Erratum Ontwerpnota Borrendamme Polder Schouwen,
Cauwersinlaag, Havenkanaal West [8]

(ontwerpnota: PZDT-R-11057 ontw)

Kruinhoogte en stabiliteit Havenkanaal West

PZDT-R-12141 ontw

DWARSPROFIEL 5 nieuw Van dp187+50m tot dp191+50m

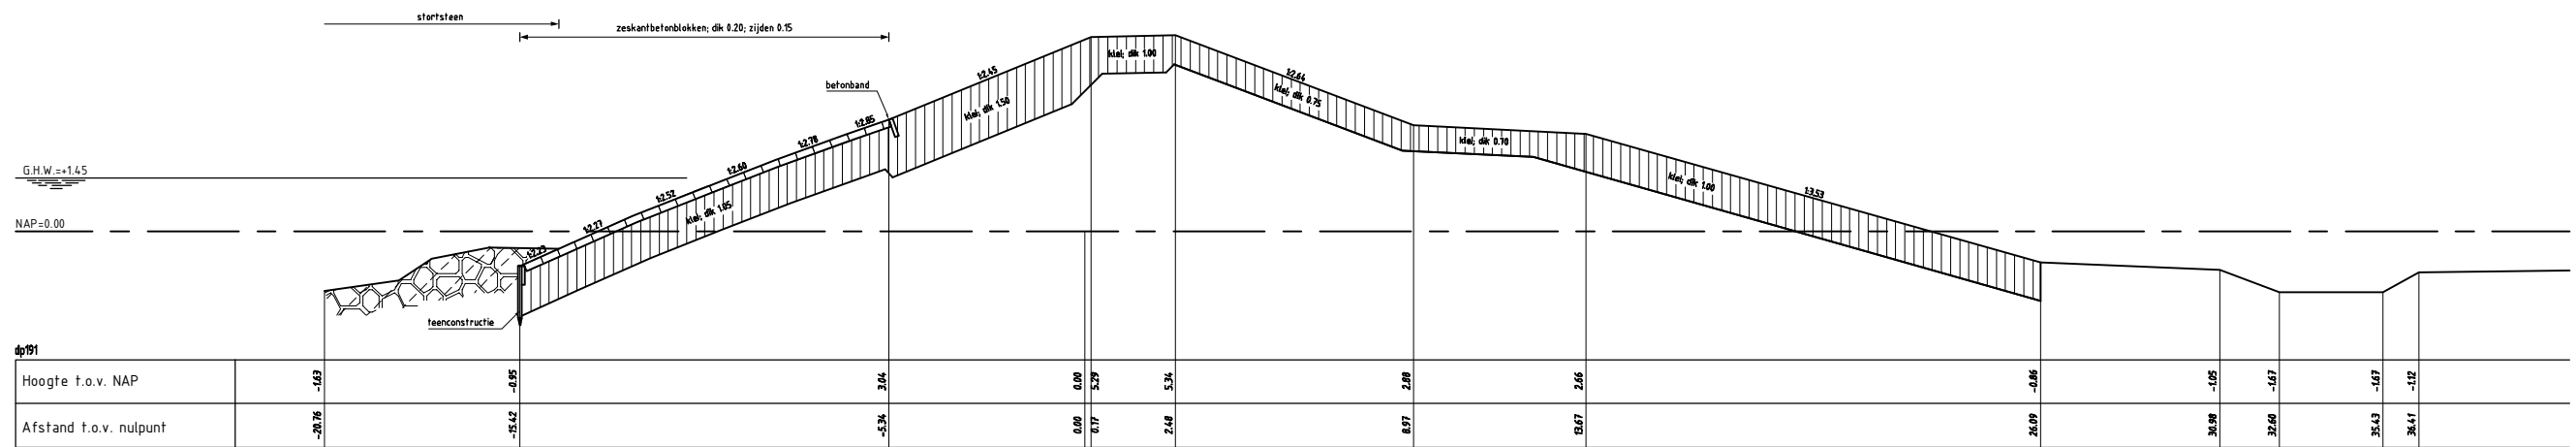
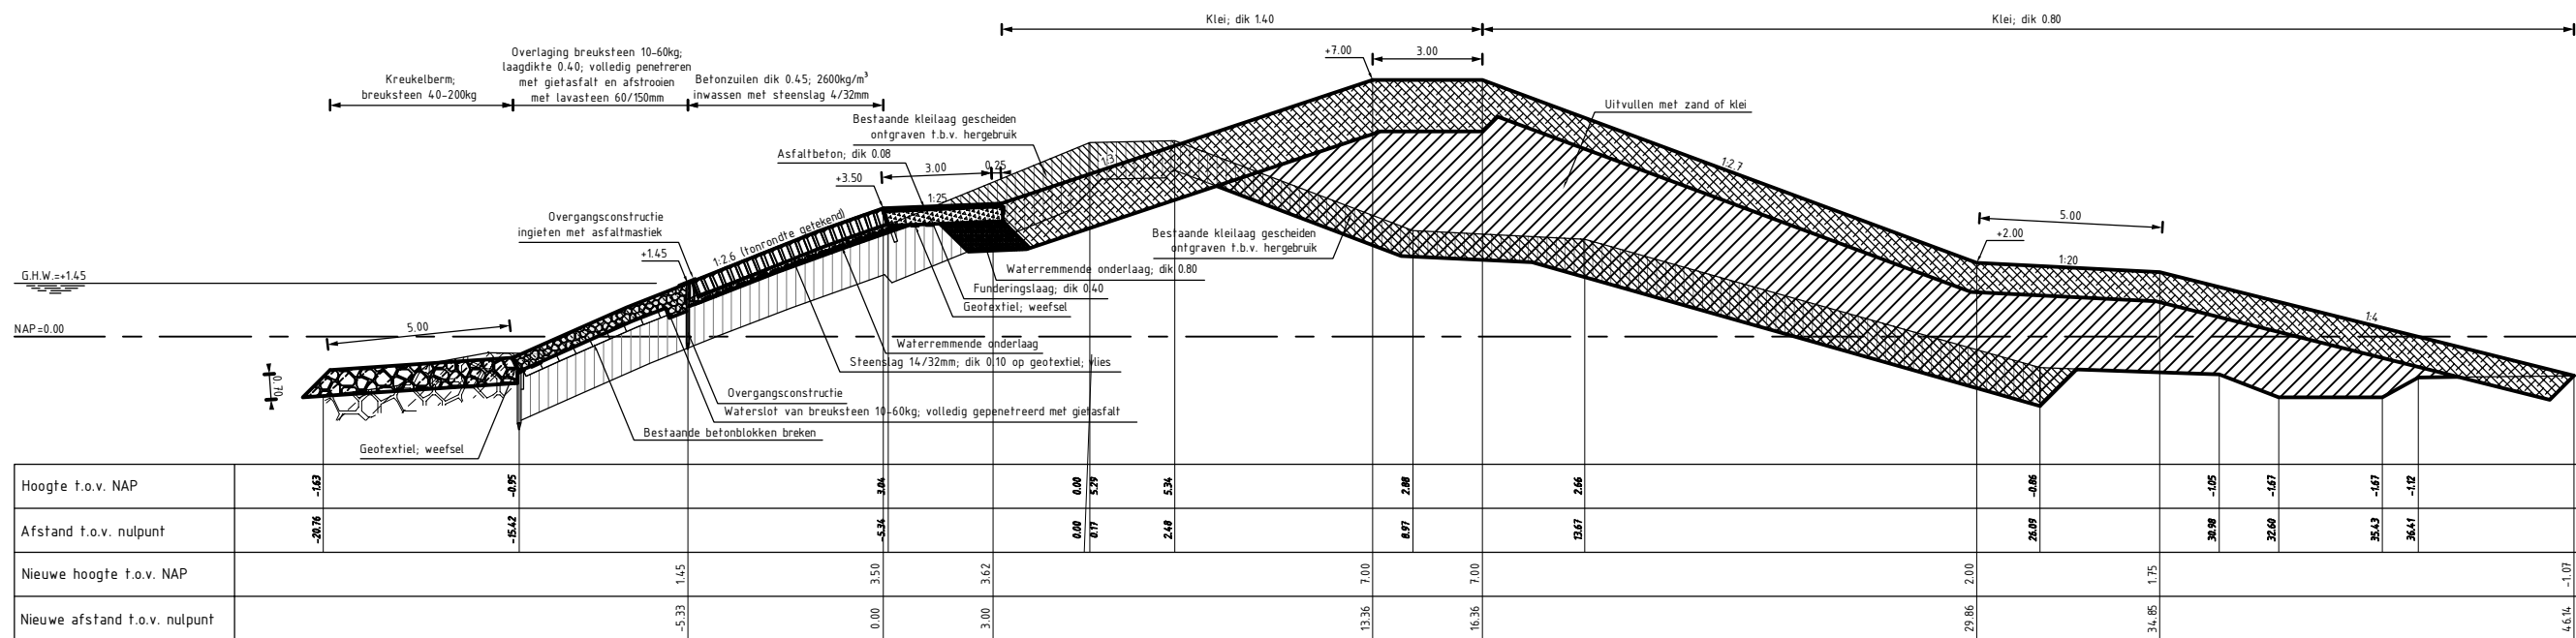
In dit erratum op de ontwerpnota is het advies voor het aanpassen van de kruinhoogte in deelgebied V en VII verwerkt in de bijbehorende dwarsprofielen 5 en 7. In deelgebied V wordt de nieuwe kruinhoogte NAP +7,0 m. In deelgebied VII wordt de kruin aangevuld tot NAP +5,3 m in de nieuwe situatie. Zoals reeds in de ontwerpnota opgenomen wordt in deze deelgebieden in de nieuwe situatie een buitenberm gecreëerd, met daarop een onderhoudsstrook. Vanwege de kruinverhoging is uitbreiding van het dijklichaam naar de binnenzijde benodigd. Aan de buitenzijde van de dijk is vanwege het aanwezige havenkanaal en het ontbreken van voorland geen ruimte beschikbaar voor dit extra benodigde ruimtebeslag. Vanwege behoud van de stabiliteit van de dijk is de aanwezige binnenberm op de deelgebieden V en VII ook in de nieuwe situatie opgenomen in de ontwerpprofielen, conform het advies van de beheerder (zie tevens appendix 4 het memo).
